Ref.: Ofício SEI nº 0016152527/2023 – SEPUR.UPL.AIU

Com nossos cordiais cumprimentos, referente ao protocolo **35156/2022** da empresa **Rôgga S.A Construtora e Incorporadora**, referente ao Condomínio Residencial Multifamiliar, localizado na Rua Dona Francisca, nº 12.538, bairro Pirabeiraba, no município de Joinville, apresentamos a seguir a complementação quanto a solicitação realizada.

OBRA: **URBAN AZALÉIA** RESPONSÁVEL: _____

PROJETO: **PROJETO DE ACESSO** ESCALA: **1/500**

CONTEÚDO: **PLANTA BAIXA** PRANCHA: **IMP 002**

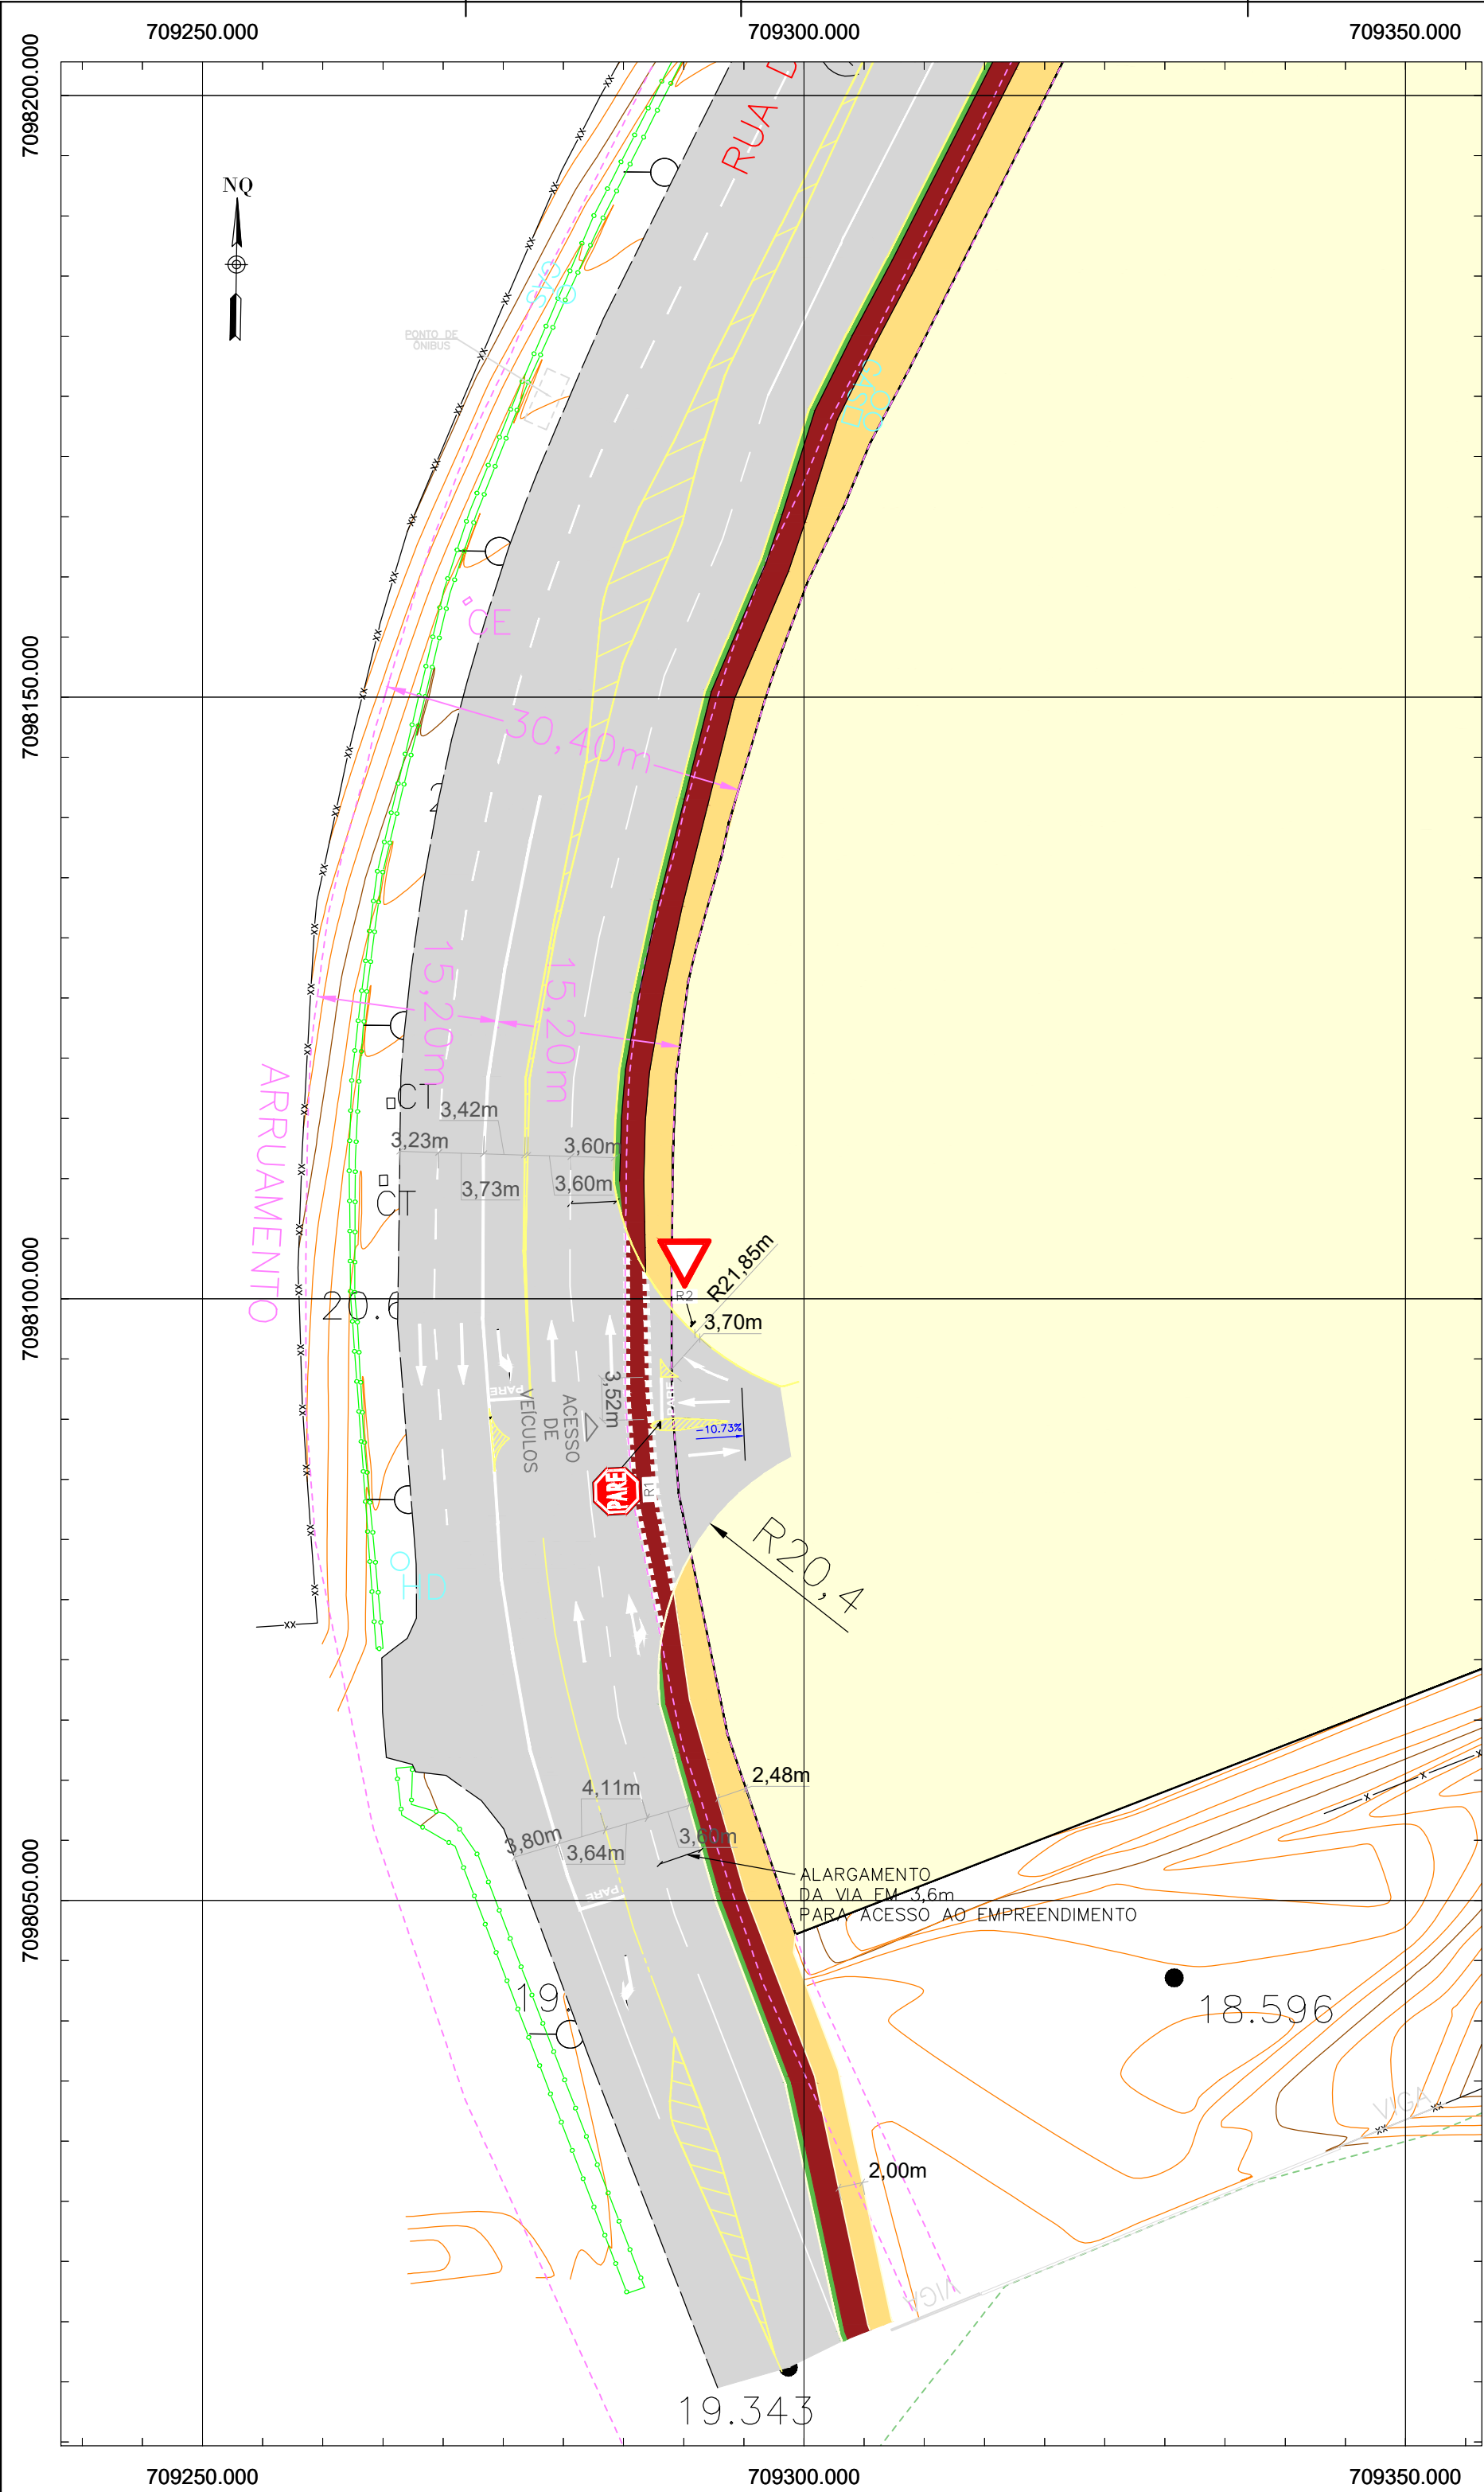
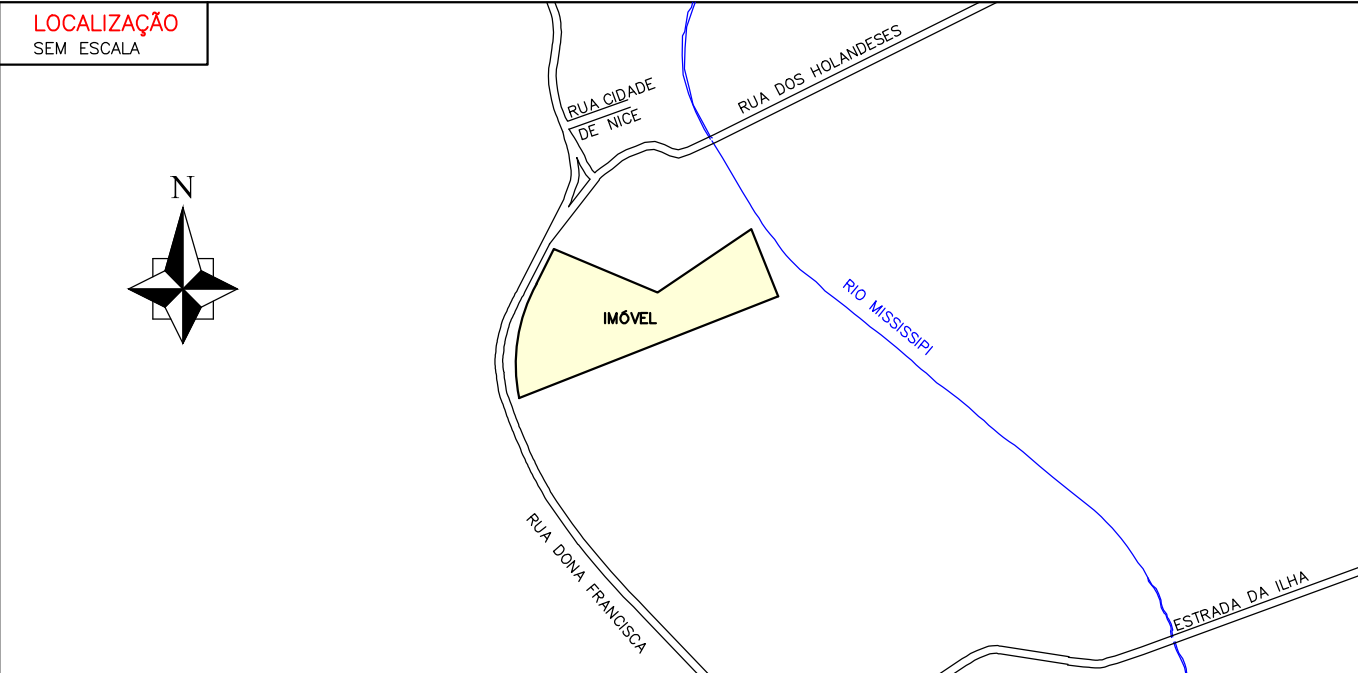
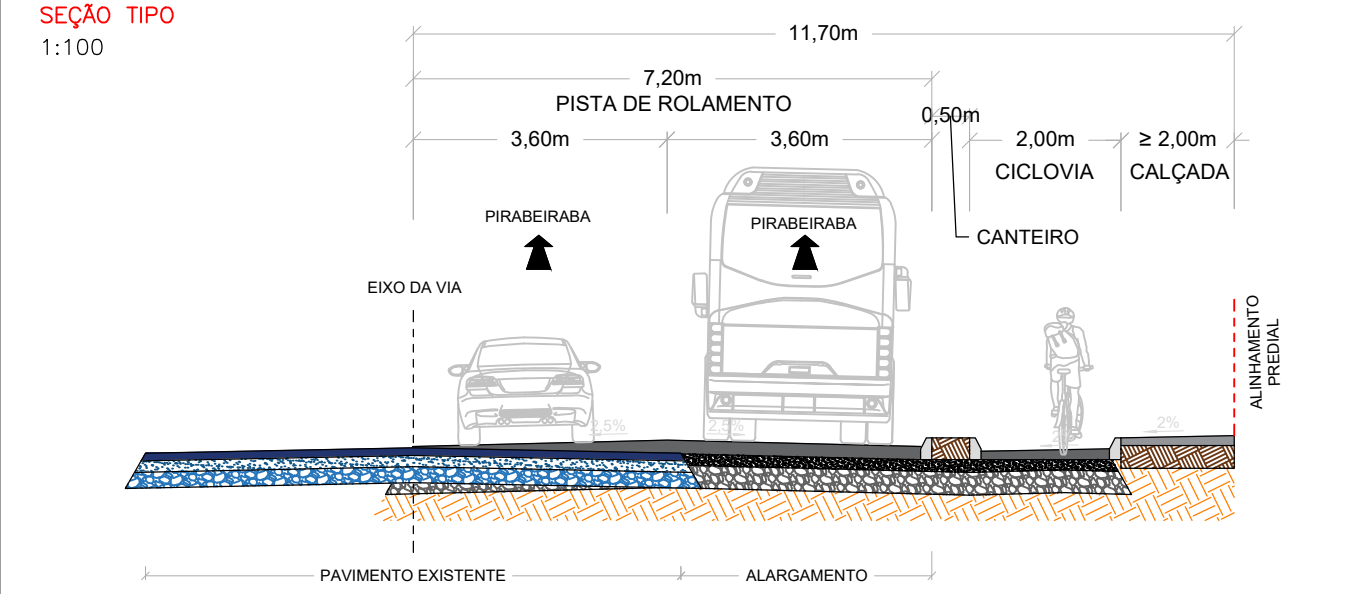
1. Corrigir projeto viário de acesso ao empreendimento, visto que há divergências entre projeto apresentado e o que foi acordado em reunião.

R: Segue proposta de contrapartida viária devidamente corrigida conforme alinhado em reunião. Salientamos que a proposta segue o detalhamento do projeto de duplicação da Rua Dona Francisca (imagem anexa), encaminhado pela Unidade de Mobilidade da SEPUR.
